電子式指示計器 ME110SSR-C 対応 CC-Link バージョンおよび端子台変更のお知らせ

扱	A	日付	2011 年 10 月	件名	電子式マルチ指示計器 ME110SSR-C 対応 CC-Link バージョン および端子台変更のお知らせ
整理番号	山-1005	三菱電機(株)福山製作所

変 更 前	変 更 後
CC-Link バージョン	CC-Link Ver1.10 専用	CC-Link Ver1.10, 2.00 共有 (初期設定は Ver1.10)
外 観		
端子配列

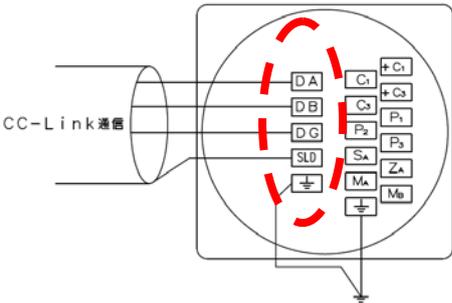
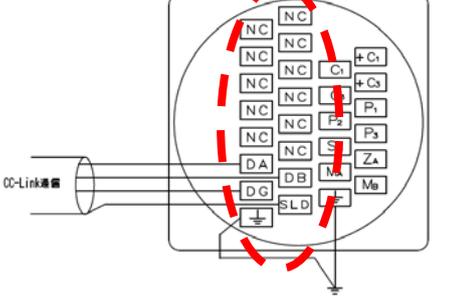
対応可能な CC-Link バージョンを Ver1.10 専用から Ver1.10, Ver2.00 共有に変更します。
あわせて、オプションの端子台を 5 端子品から 16 端子品に変更します。

CC-Link バージョン 2.00 対応(Ver1.10 共有)の内部構造に伴い端子台の変更をします。

(※:上記の外観および端子配列は 3P3W 仕様になりますが、変更箇所は 3P4W 仕様も同一です。)
